Beoordelingsformulier bijzondere emissiefactor open melkveestallen

Informatie aanvraag	
Naam aanvrager	
Registratienummer	RAV22066
Naam systeem	ligboxenstal met 1% hellende (berg-en-dal) roostervloer met rubber roostermatten, dakisolatie en remmende ventilatie
Naamsvermelding Rav	Ligboxenstal met 1% hellende roostervloer met rubberen roostermatten
Diercategorie	A1 Melk- en kalfkoeien ouder dan 2 jaar
Aantal dieren	342
Bijzonderheden	Het gaat om een herziening van proefstalbeschikking RAV13072. In RAV13072 ging het om een proefstal voor 342 melkkoeien. Voor het ligboxengedeelte was een uitbouw beoogd met daarin de melkstal met wachtruimte. In deze situatie heeft de veehouder het ligboxengedeelte van de stal gerealiseerd nadat de proefstalbeschikking was afgegeven in 2013. Het melkcentrum zou later worden uitgevoerd conform de proefstalbeschikking. Nu heeft de veehouder een omgevingsvergunning aangevraagd voor het bouwen van het melkcentrum. Deze aanvraag komt niet overeen met de proefstalbeschikking die is afgegeven. In plaats van de melkstal worden melkrobots gerealiseerd. De wachtruimte vervalt en wordt vervangen door een ligboxenstal met een ander emissiearm huisvestingssysteem

Berekening bijzondere emissiefactor

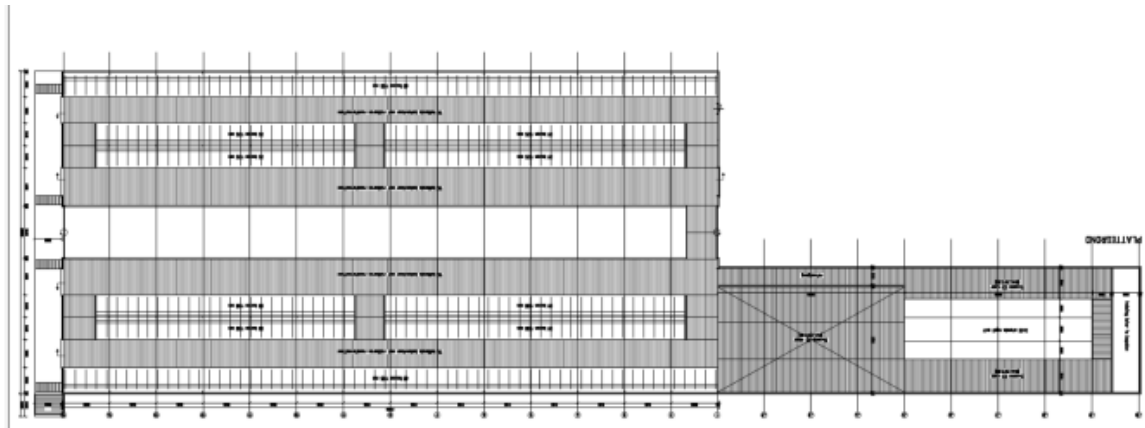
Emissiefactor	
Emissiefactor voorgestelde systeem in productieruimte ⁸	9,4 kg NH ₃ /dierplaats/jaar
Onderliggende berekening emissiefactor voorgesteld systeem:	Het voorgestelde systeem in de productieruimte geeft bij 342 dieren een emissie van 10,03 kg NH₃ per dierplaats per jaar voor de loopgangen (85% van het vloeroppervlak). Deze waarde is berekend op basis 10 runs en een rekenperiode van 30 dagen. Het andere deel van de productieruimte in de proefstal (15% van het vloeroppervlak) betreft de doorsteek / dwarsgang bij de melkrobots. De ammoniakemissie bedraagt 6 kg NH₃ per dierplaats per jaar. $0,85 * 10,03 \text{ kg} + 0,15 * 6 \text{ kg} = 9,4 \text{ kg}$

2. Plattegrond stal in gewenste situatie (voor de TAP is alleen het deel achter de melkrobots de proefstal)

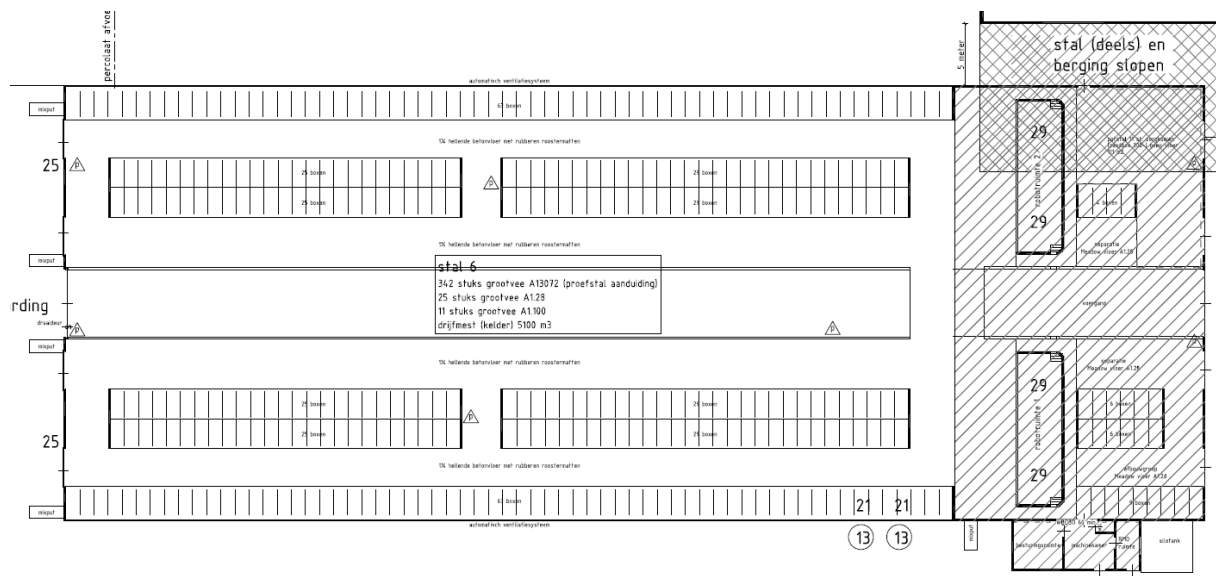
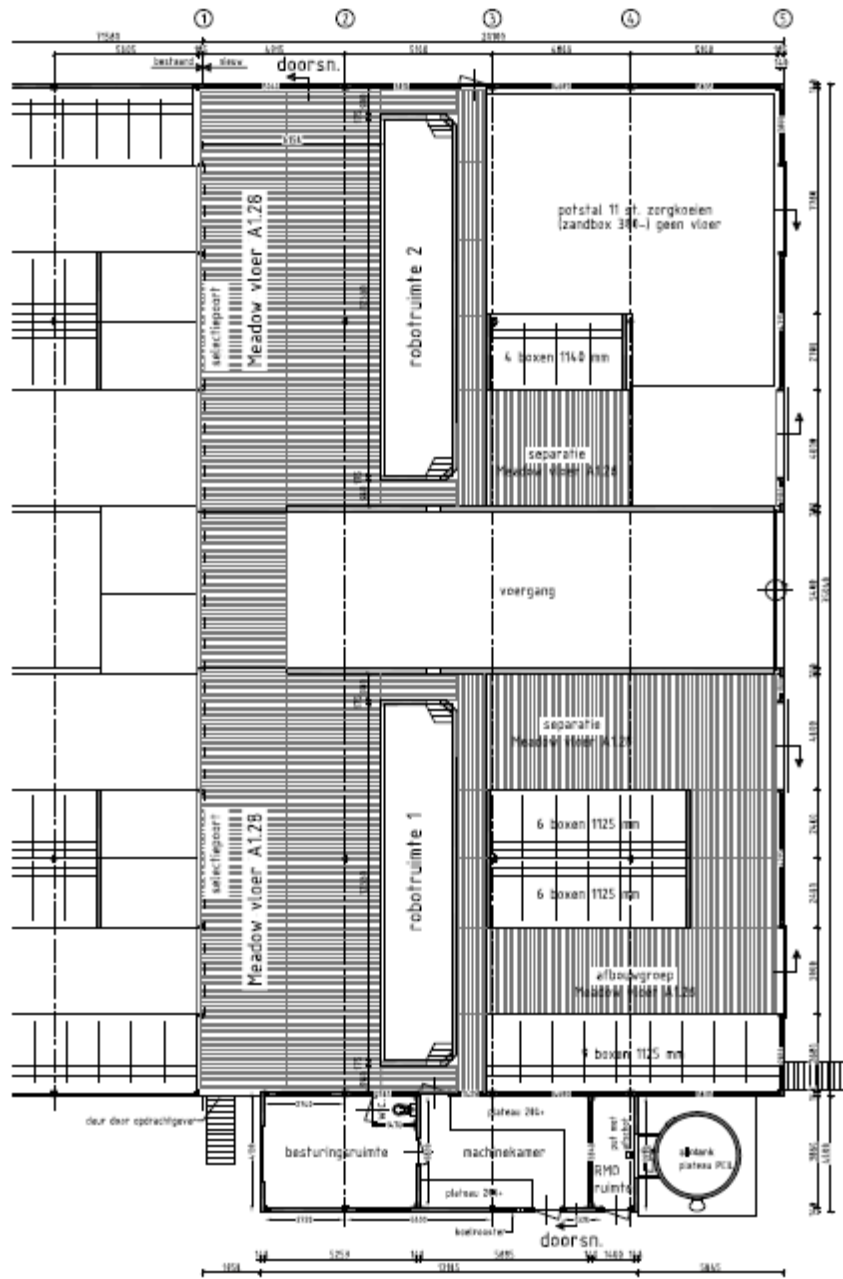
1. De oorspronkelijk geplande wachtruimte met de melkstal is, vanaf de ligboxenstal gezien, achtereenvolgens vervangen door een loopruimte ten behoeve van de dieren in de ligboxenstal (dwars op de ligboxenstal), twee robotruimten en afzonderlijke stalgedeelten bestaande uit een ligboxenstal en een strohok.

2. De onderbouw van het nog te realiseren stalgedeelte is volledig gescheiden van de onderbouw van de bestaande ligboxenstal (stal 6 voor 342 melk- en kalfkoeien; dit is het 3+3 rijige ligboxengedeelte (de productieruimte) waarvan de uitvoering volgens de aanvraag niet is gewijzigd ten opzichte van de oorspronkelijke aanvraag²).

4. De dwarsgang tussen ligboxenstal en robotruimte is voorzien van het huisvestingssysteem BWL 2015.05.V2³ (Meadow vloer) en maakt nu onderdeel uit van de productieruimte in de proefstal. Het beschikbaar met mest besmeurd vloeroppervlak in de productieruimte voor 342 melk- en kalfkoeien is vergroot ten opzichte van de oorspronkelijke aanvraag. Deze dwarsgang is vrij toegankelijk voor de melkkoeien uit de productieruimte in de proefstal en doet tevens dienst als ruimte waar de melkkoeien tijdelijk staan te wachten voordat ze kunnen worden gemolken in de melkrobots. Dit betekent dat deze ruimte gedurende het gehele etmaal in gebruik zal zijn. De melkbeurten vinden immers ook verspreid over de gehele dag plaats. Daardoor moet het gehele oppervlak van deze dwarsgang als onderdeel van de productieruimte worden aangemerkt en is dit geen bijruimte.

5. Het nieuwe stalgedeelte met 25 ligboxen naast de melkrobots wordt uitgevoerd met systeem BWL 2015.05.V2. In de toelichting bij de aanvraag⁴ is aangegeven dat, naast het melkcentrum en de wachtruimte, een zorgruimte aanwezig is. Verder is beschreven dat het aantal ligboxen met 25 stuks toeneemt. Op de tekening bij de aanvraag zijn de volgende bijschriften bij dit stalgedeelte opgenomen:

- a. In de tekening is aangegeven dat sprake is van een afbouwgroep. Dit betekent dat sprake is van een aparte groep dieren welke voor een langere periode (meerdere dagen), dan gebruikelijk is bij het tijdelijk afzonderen (separeren) uit de groep, in deze ruimte verblijven. Het gaat dan om een (min of meer) permanent gebruik.

- b. Deze ruimte met 25 ligboxen is groter dan de benodigde grootte op basis van de gangbare richtlijn voor een grootte van een separatieruimte van 1 à 3%. Op basis van deze richtlijn is bij een productiegroep van 342 melkkoeien een separatieruimte nodig voor 3 tot 10 melkkoeien. De voorgestelde ruimte met 25 ligboxen is beduidend groter en daarnaast is ook nog een groot strohok aanwezig (zie punt 6).
- c. In de toelichting bij de aanvraag is voor het nieuw te bouwen stalgedeelte een toetsing aan de maximale emissiewaarde van 8,6 kg ammoniak per dierplaats per jaar beschreven. Dit geeft de indruk dat het gaat om het realiseren van dierplaatsen en het houden van een aparte groep melkkoeien op het aangegeven huisvestingssysteem is bedoeld.

De TAP merkt het stalgedeelte met 25 ligboxen aan als een afzonderlijk stalgedeelte voor het houden van 25 melkkoeien. Dit stalgedeelte is geen onderdeel van de proefstal waarin 342 melkkoeien worden gehouden. Dit betekent dat dit stalgedeelte voor 25 melkkoeien moet voldoen aan de systeembeschrijving van dit huisvestingssysteem. Voor de melkkoeien in dit stalgedeelte is dan de emissiefactor van 6,0 kg ammoniak per dierplaats per jaar van toepassing.

- 6. Op de tekening is aangegeven dat het strohok een potstal voor 11 zorgkoeien betreft. Daarbij is aangegeven dat dit een stalgedeelte voor 11 melkkoeien is met een overig huisvestingssysteem. In de onderbouwing bij de aanvraag is echter beschreven dat dit stalgedeelte abusievelijk als potstal is aangemerkt. Volgens deze onderbouwing wordt dit strohok slechts incidenteel gebruikt. Het is een zorgruimte waarin geen permanente bezetting aanwezig is. Wanneer in deze ruimte melkgevende dieren verblijven zijn deze dieren niet aanwezig in de ligboxenstal in deze stal. Derhalve beoordeelt de TAP deze ruimte als een bijruimte bij de proefstal welke slechts incidenteel en tijdelijk wordt gebruikt. Het is geen productieruimte. Verder is het ook niet bedoeld en toegestaan om door de aanwezigheid van dit strohok meer dieren in de stal te kunnen houden. Gelet op de specifieke gebruikskennmerken van dit strohok behoeft voor dit strohok geen ammoniakemissie te worden berekend. Dit betekent ook dat het geen ruimte is voor het houden van 11 melkkoeien, zoals op de ontvangen tekening staat.

Op basis van het voorgaande bestaat stal 6 in de beoogde situatie uit de volgende twee productieruimten:

- a. Een ligboxenstal voor 342 melkkoeien met grotendeels een 1% hellende roostervloer met rubberen roostermatten en een klein gedeelte voorzien van een emissiearme roostervloer volgens BWL 2015.05.V2;
- b. Een ligboxenstal voor 25 melkkoeien met roostervloer, voorzien van een rubber toplaat en bevestigingsnokken met een geprofileerd oppervlak, kunststof kleppen in de roosterspleten en met mestschuif, BWL 2015.05.V2.

De gehele stal is een stal voor het houden van 367 melk- en kalfkoeien.

Het stalgedeelte genoemd onder a. betreft de proefstal in de beoogde situatie. In onderstaand overzicht zijn de specificaties van deze proefstal in de beoogde situatie op een rij gezet en is de ammoniakemissie voor deze aangepaste proefstal berekend.

Het stalgedeelte genoemd onder b. is geen onderdeel van de proefstal. De TAP heeft niet beoordeeld of dit stalgedeelte voldoet aan de systeembeschrijving met nummer BWL 2015.05.V2. Dit valt onder de verantwoordelijkheid van het bevoegd gezag voor de beoordeling van de aanvraag om een omgevingsvergunning.
